Mission régionale d'autorité environnementale

**Avis sur la création d'une centrale photovoltaïque au sol
sur la commune d'Auch (32)**

N° Saisine : 022185/A P

Date : 08/10/26

Figure 3 : emprise du projet de la ZAC présenté dans le dossier de la ZAC de Naréoux

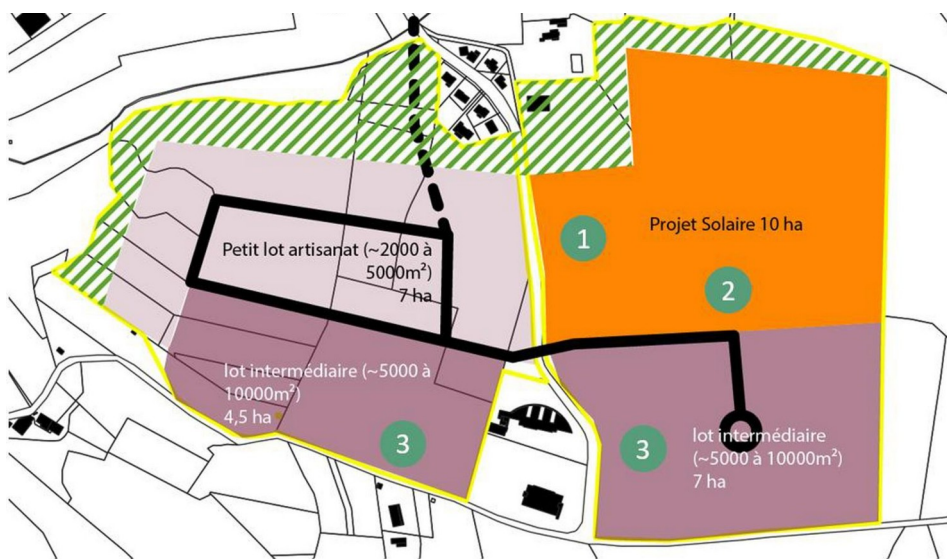
L'étude d'impact porte uniquement sur le projet de parc photovoltaïque du secteur de Naréoux, alors que celui-ci s'inscrit dans le périmètre de la future ZAC. Le projet solaire a toutefois été présenté comme composante de cette opération dans le dossier de création de la ZAC, sur lequel la MRAe a rendu un avis le 22 février 2024 (cf. figure 3).

En revanche, la ZAC n'est prise en compte ni dans la description du présent projet, ni dans l'analyse des incidences, ni dans l'appréciation des effets cumulés. Elle n'est évoquée qu'au titre de la justification de l'implantation du parc photovoltaïque. Sachant que la création de la ZAC et celle du parc photovoltaïque constituent un seul et même projet au sens de l'évaluation environnementale, la description des installations, l'état initial et l'analyse des incidences doivent être réalisés à cette échelle. Ce point avait déjà été signalé dans l'avis de la MRAe du 22 février 2024.
